2013 年 4 月 24 日

松下电器产业株式会社 电化设备机器社
马达事业部

**小型齿轮马达 新G系列
马达的外扇规格变更相关通知**

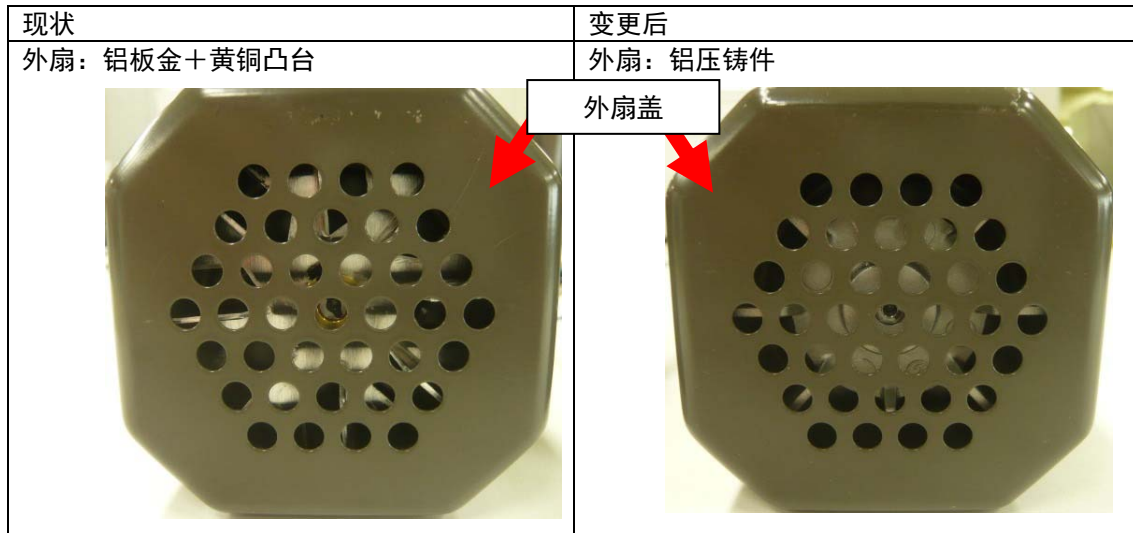
- 变更内容
 - 从铝板金规格变更为铝压铸件规格。※与法兰尺寸为 90mm 的方形马达为相同材料。
- 以下是从马达的轴和相反侧观察时的照片。
外扇盖的圆孔深处可见的灰色部分是外扇。外扇盖没有变更。

- 变更时期
 - 将从 2013 年 5 月生产的部分开始依次变更。
- 其他
 - 外形尺寸、重量、温度上升、噪音方面没有变更。
 - 变更后，使用的外扇材料充分考虑了环境负荷物质。
